Vedlegg 5: Endringer i planforslaget, datert 19.09.2024

Dette dokumentet viser endringer i plankart og bestemmelser etter 1. gangs behandling. Endringene i planforslaget sendes på begrenset høring jfr. plan- og bygningslovens § 11-14.

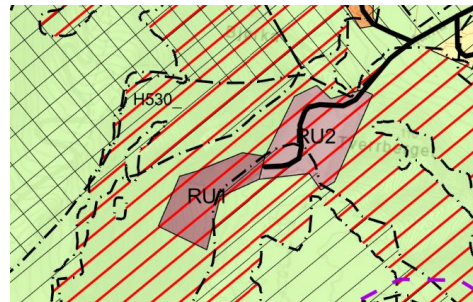
Planforslag til 1. gangs behandling	Planforslaget til 2. gangs behandling	Kommentar
	Ny hensynssone for stormflo	Areal lavere enn 2,90 moh. vises med hensynssone H320_2. Avklart i dialog med statsforvalteren.
	Ny sikringssone H190_3	<i>Radius på 500 meter fra helikopterplassens referansepunkt vises som hensynssone H190_3. Avklart i dialog med Avinor</i>
	Ny nummerering hensynssone H570_1 og 2	Hensynssone som skulle vært markert H570_1 og 2 er rettet etter innspill fra Fylkeskommunen.
